Licenciado  
Jose Manuel Salazar  
Jefe Unidad de Vivienda  
COOCIQUE R.L.

En relación con los planos constructivos remitidos el pasado 27 de junio de 2020, se les informa sobre los pendientes del proyecto:

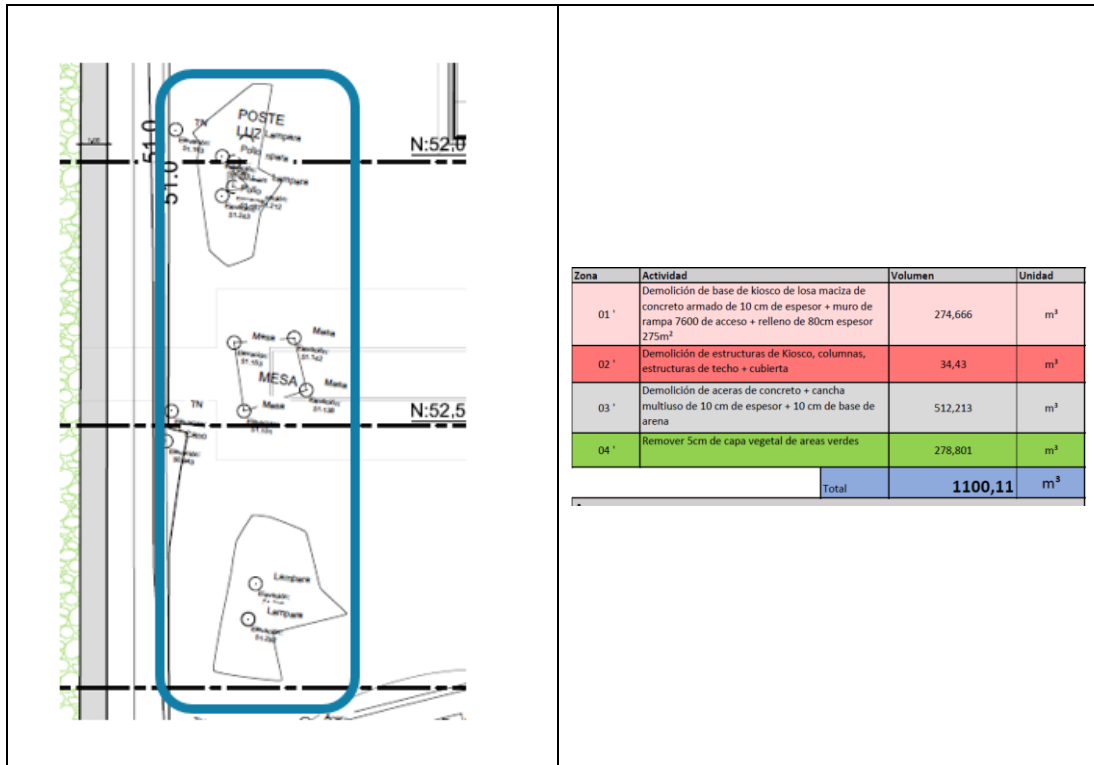
Este documento hace alusión a una serie de aspectos, que no son de índole geotécnico, como el anterior, que indica que el muro es estético y no estructural. Por lo que se les solicita abocarse a la rama geotécnica que les corresponde y la Municipalidad realizar la indicación sobre este tema ya que muro si contendrá terreno de los rellenos en las zonas donde se consideren necesarios para la elevación de las obras 1 m como indica el uso del suelo.
